NVE si tilbakemelding - Reviderte plandokumenter - Reguleringsplan for Bergmesteren Raudsand - Neset kommune

NVE fremjar motsegn til offentlig ettersyn av reguleringsplan for Bergmesteren Raudsand - GBnr 40/81 mfl - Nettet kommune

Reguleringsplan Bergmesteren Raudsand

Neset kommune - detaljregulering - reguleringsplan for gbnr 40/81 mfl. - deponi for ureina massar og farleg avfall m.m. - fråsegn ved offentleg ettersyn

Figur 40 i planomtalen; planlagt tiltak del 1.

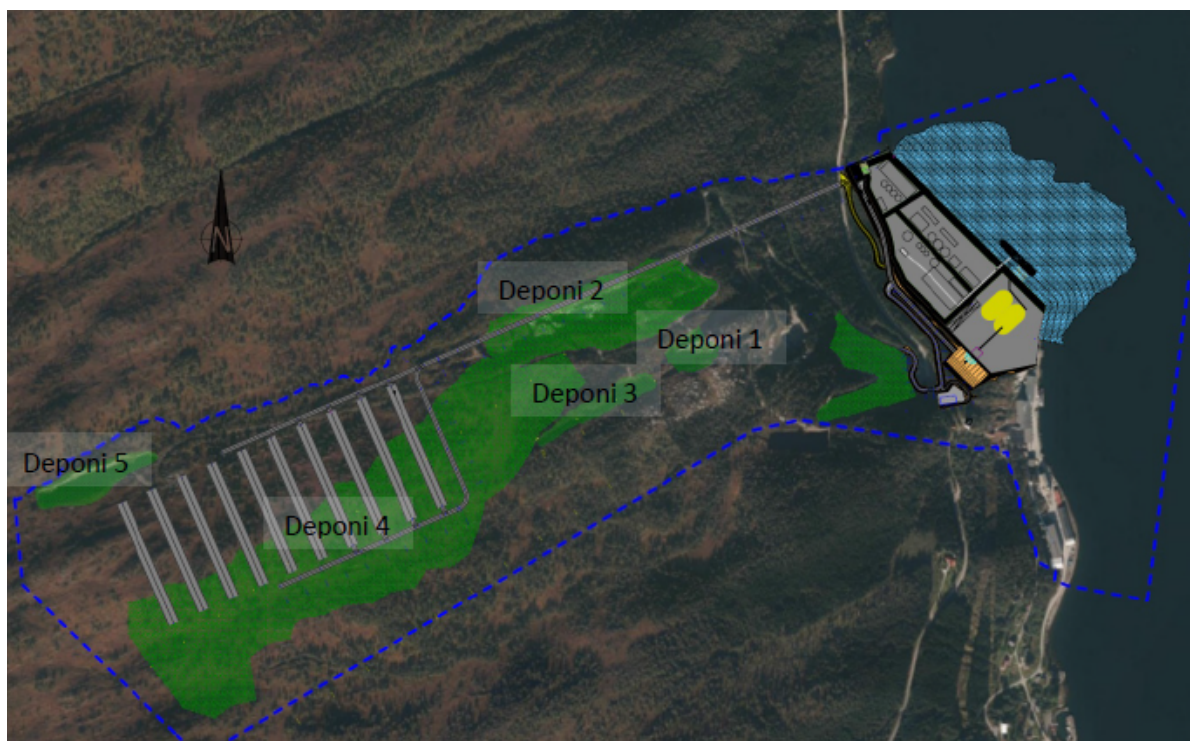
Reguleringsplanen må på ein tenleg måte i større grad vise omfanget av deponi 1-5, jamfør profilane til dei ulike deponia i planomtalen. Dette kan gjerast ved at kotehøgde på avslutta deponi går fram av føresegna. Liknande krav må ein også vurdere når det gjeld utforminga av deponi 1-5.
